SERVICE INFO – FAG 0034

A kerécsapágymodulra történő átállás

Gyártó: Alexander Dennis

Modellek: Enviro 400, 500
Euro 2, 3, 4, 5
Javelin
Trident 2, 3

1. ábra: Az S63U jelölésű tengelyeknél a kerécsapágymodul mellett kiegészítőleg a féktárcsát, a kerékfelfogást, a kerék töcsavarokat és a rögzítőcsavarokat is ki kell cserélni

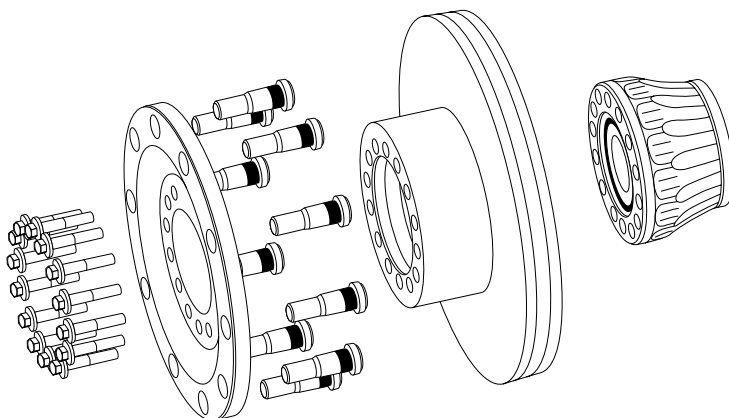
S63U: 655387-6 (Timken → FAG)

S75U, T75U: 661391-4 (Timken → FAG)

NDS 80: 661391-1 (közvetlen csere)

Tengely jelölése	Szükséges komponensek	Cikksz. Alexander Dennis	Mennyiség
S63U	Kerékfelfogás	658468-3	1 x
	Kerék töcsavarok	650723-2	10 x
	Féktárcsa	658468-4	1 x
	Rögzítőcsavarok	658468-5	14 x
S75U	Kerékfelfogás	661391-2	1 x
	Rögzítőcsavarok	661391-3	14 x
T75U	Kerékfelfogás	661391-2	1 x
	Rögzítőcsavarok	661391-3	14 x
NDS 80	Nincs	-	-

A rögzítőcsavarok meghúzási nyomatéka: 236-260 Nm
